Mission régionale d'autorité environnementale

Avis délibéré sur les opérations du programme d'actions de prévention des inondations (PAPI) du bassin versant du Madon (54 et 88) – Phase 1, porté par l'Établissement Public Territorial de Bassin Meurthe-Madon

n°MRAe 2022APGE90

Illustration 2 : Plan de l’ouvrage ZRDC et des pertuis

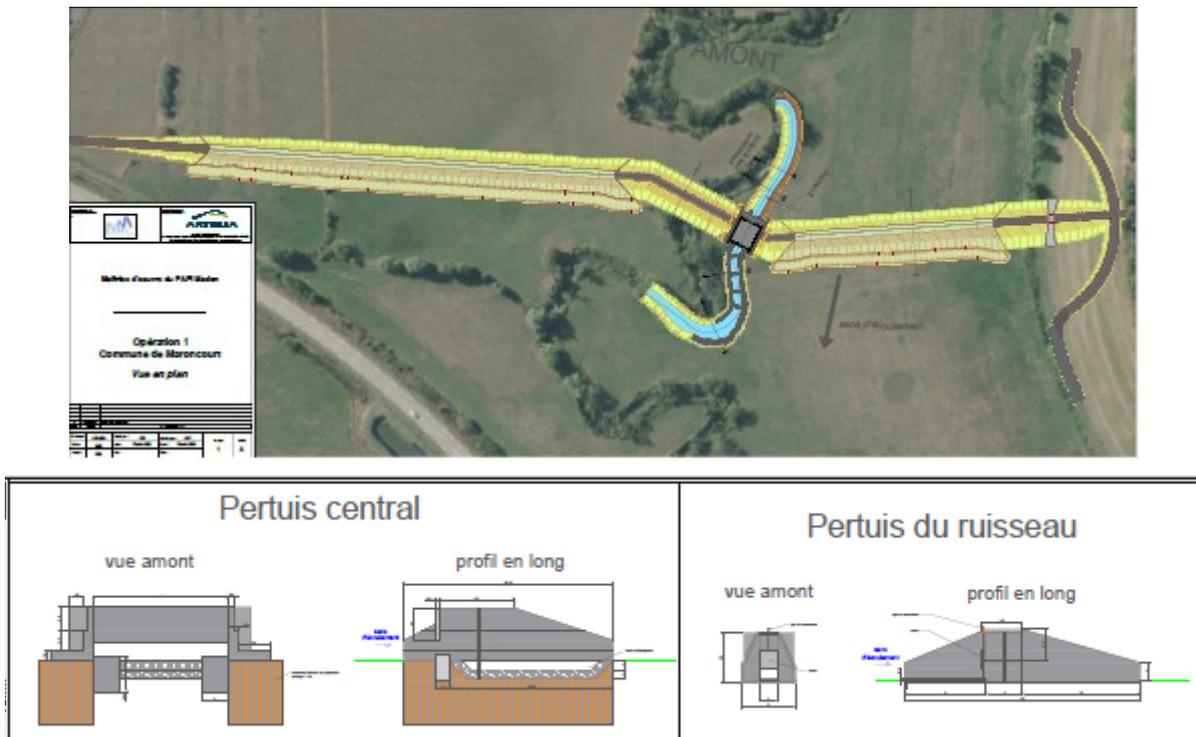
- un **pertuis principal**, central, permet la régulation du débit de fuite et génère le sur-stockage amont ; ceci permet de maintenir une ouverture permanente du barrage et conserve un fonctionnement normal du cours d'eau en dehors des périodes de crues ;
- de fait de l'existence sur le site d'implantation de l'ouvrage de la ZRDC d'un ruisseau en extrémité de lit majeur en rive gauche du Madon¹⁶, un **pertuis latéral**, en rive gauche, permet d'assurer la continuité hydraulique et écologique de ce ruisseau. Ce pertuis est fermé par une vanne dès que la hauteur d'eau dépasse 1 m en lit majeur du Madon.

Au vu du dossier, **l'Ae** comprend que ce pertuis latéral ne possède pas de rôle dans la régulation du débit et dans la création du sur-stockage sur le Madon mais elle estime que le dossier manque de clarté sur son fonctionnement et **recommande au pétitionnaire de mieux expliquer ce dernier pour une bonne compréhension du dossier.**

Illustration 6 : Localisation des zones protégées (en trame quadrillée rouge) à Mirecourt et à Haroué

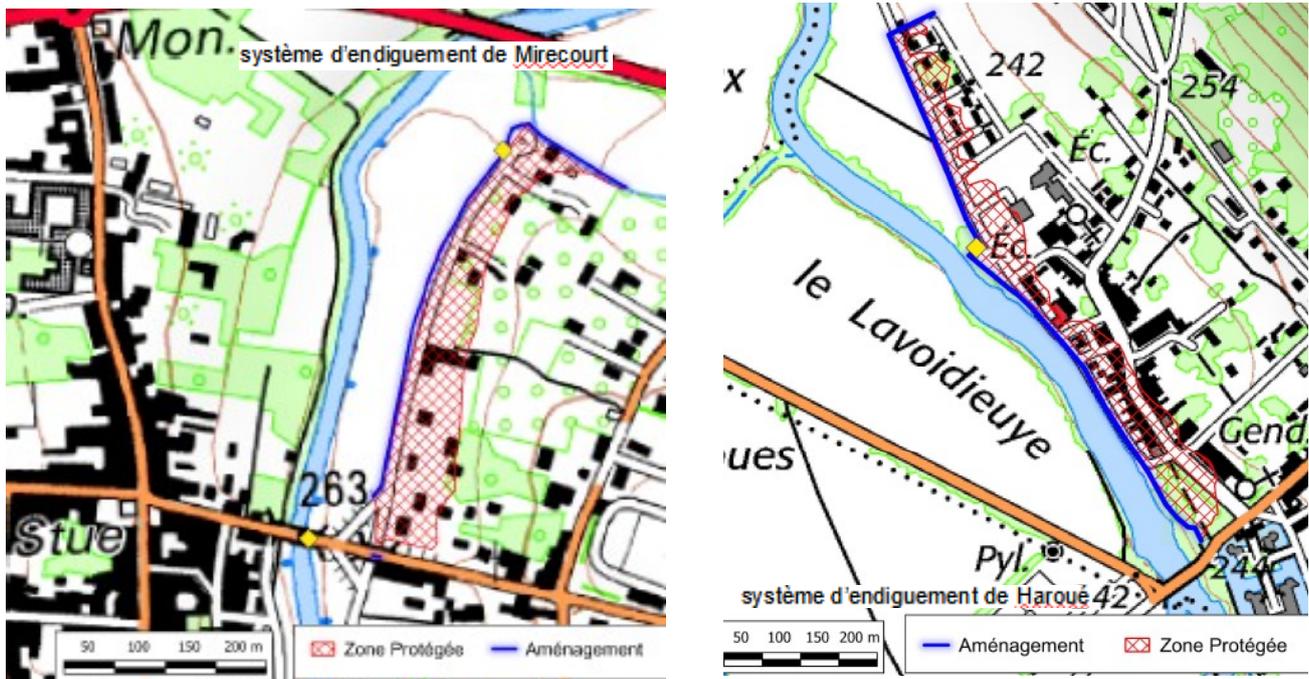
- à **Mirecourt** au niveau de la rue du Breuil, la zone protégée en Q100 s'étend sur une surface de 25 000 m² pour un nombre d'enjeux estimé à 10 habitations, pour une population estimée à 35 personnes (données communales) ;
- à **Haroué**, le long de l'avenue des Roses Croannaises ainsi que le long de la route de Ville sur Madon, la zone protégée en Q10 s'étend sur une surface de 39 000 m² pour un nombre d'enjeux estimé à 35 bâtiments, pour une population protégée estimée à environ 80 personnes (moyenne INSEE de 2,3 hab/foyer en 2018), et comprend également les services communaux et une vingtaine d'entreprises.
